**Avis de la Mission Régionale d'Autorité environnementale
Nouvelle-Aquitaine sur le projet agri-voltaïque de *La Contie* et sur
la mise en compatibilité par déclaration de projet des plans
locaux d'urbanisme des communes de Montpon-Ménestérol et
Saint-Martial d'Artenset (24)**

n°MRAe 2022APNA53

dossier P-2022-12201

Superposition du projet avec les enjeux d'habitats naturels - extrait étude d'impact page 281

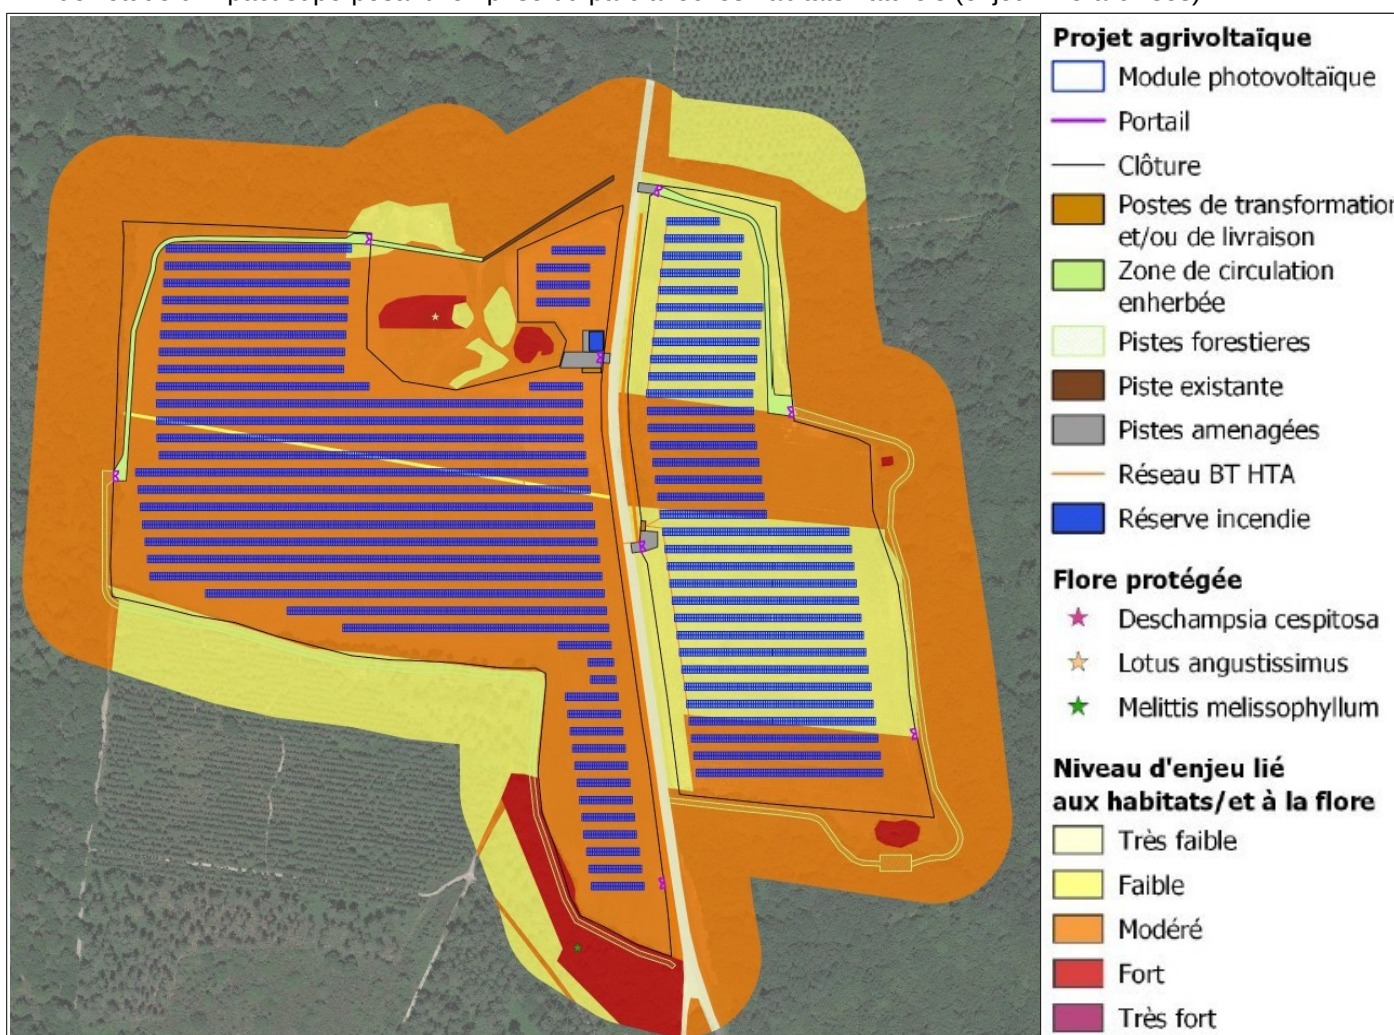
Le porteur de projet a privilégié l'évitement de plusieurs habitats naturels sensibles, notamment au nord de l'emprise ainsi qu'au niveau des mares. L'étude présente à cet égard une cartographie figurant en page 281 de l'étude d'impact superposant l'emprise du parc avec les habitats naturels (enjeux hiérarchisés).

La MRAe demande au porteur de projet de quantifier les incidences résiduelles du projet sur les différentes espèces, en précisant notamment les surfaces des différents habitats naturels détruits ou altérés, et de proposer des mesures de compensation des incidences résiduelles, à la hauteur des enjeux importants.

Zones humides en bleu clair – extrait étude d'impact page 228

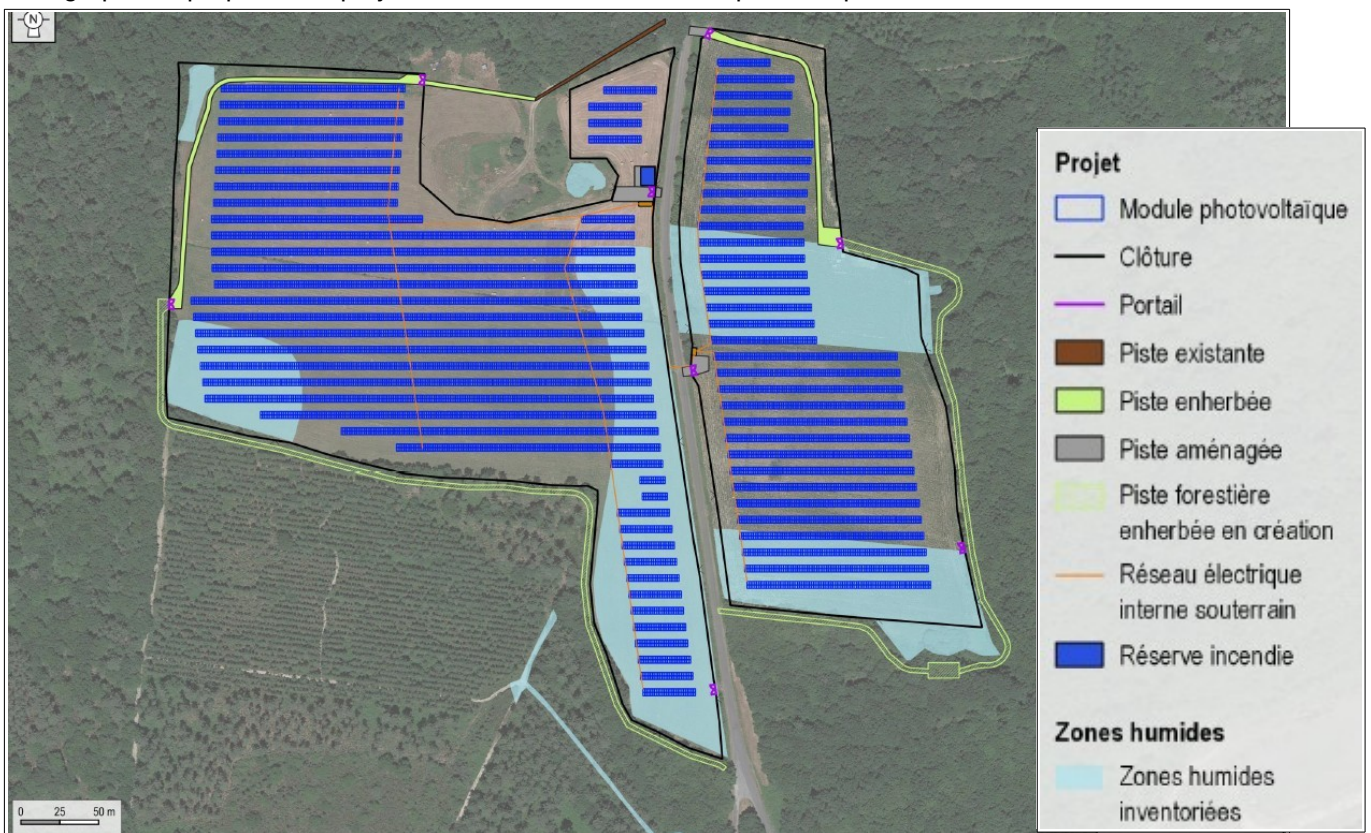
Le dossier déclare avoir privilégié l'évitement des zones humides pour la réalisation des pistes. L'étude évalue l'impact du projet à une surface de 182 m², prenant en compte l'imperméabilisation au niveau des pieux et l'effet drainant des tranchées au niveau des zones humides recensées. Sur ce dernier point, le projet prévoit l'installation de bouchons d'argile imperméables au droit des tranchées afin de réduire l'effet drainant.

La MRAe constate qu'une surface importante de zones humides serait artificialisée par l'implantation des panneaux photovoltaïques. Elle considère que les éléments présentés ne permettent pas de garantir un niveau d'impact aussi faible, dans un secteur dont les conditions d'alimentation des zones humides risquent d'être perturbées par le projet (modification potentielle des conditions d'écoulement des eaux, tassements, modification des conditions d'exploitation des terrains, risque de drainage du fait des tranchées). La MRAe relève que le porteur de projet ne s'engage pas à réaliser un suivi régulier des zones humides recensées au niveau du site et ne prévoit pas de mesures correctives, voire en dernier lieu des mesures compensatoires, en cas d'assèchement constaté.

La MRAe constate qu'en l'état, le dossier ne permet pas de garantir le niveau d'incidences retenu pour les zones humides et demande que le projet soit réexaminé pour permettre un évitement plus important des surfaces de zones humides.

Par ailleurs, pour ce qui concerne la faible part des surfaces de zones humides que le projet prévoit d'éviter, le dossier n'apporte aucune garantie, en l'absence de mesure d'ordre réglementaire, sur l'évitement effectif de l'impact sur les zones humides annoncé.
